改善箇所説明図

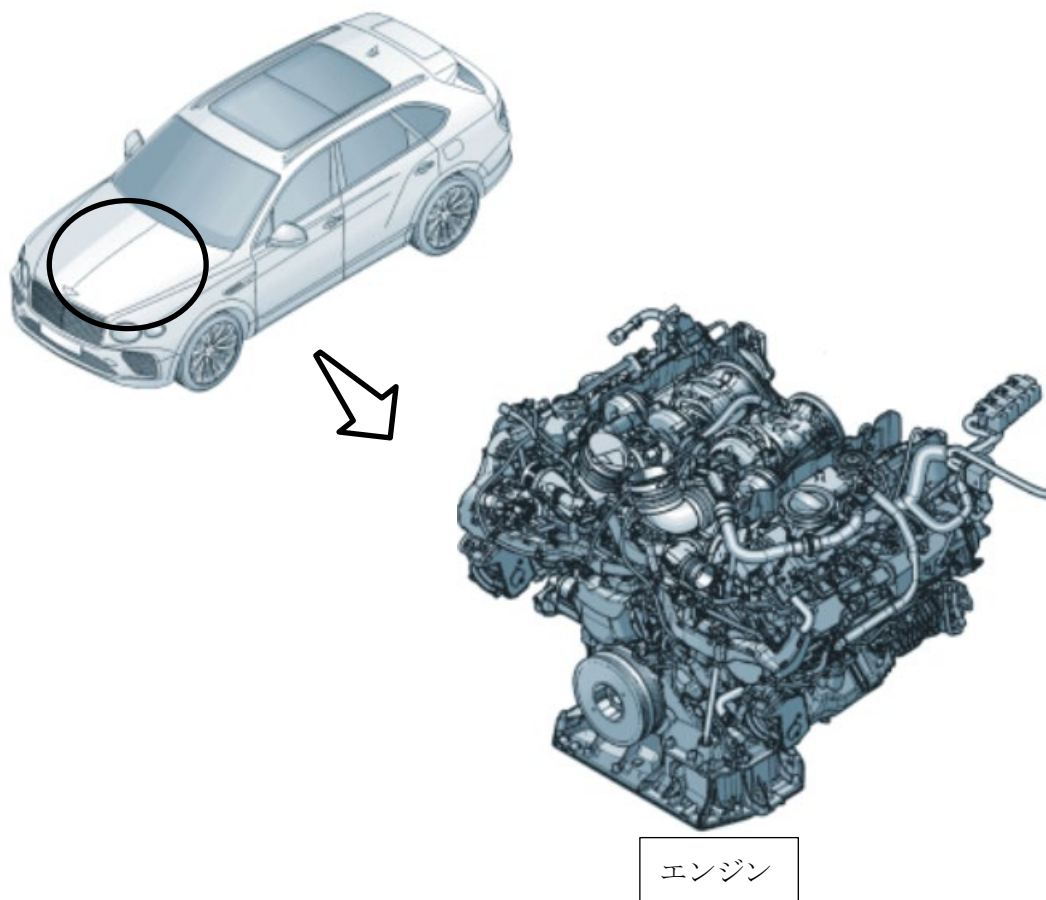
不具合の内容

ガソリンエンジンにおいて、サプライヤーの製造工程が不適切なため、エンジンブロックに亀裂が発生しているものがある。そのため、使用過程において亀裂が悪化することにより、エンジンオイルが漏れ出し、最悪の場合、漏れ出したエンジンオイルが排気管に付着し、火災に至るおそれがある。

改善の内容

当該車両のエンジンを良品と交換する。

識別

バッテリーのベンチレーションホースに白色のペイントを塗布し識別とする。
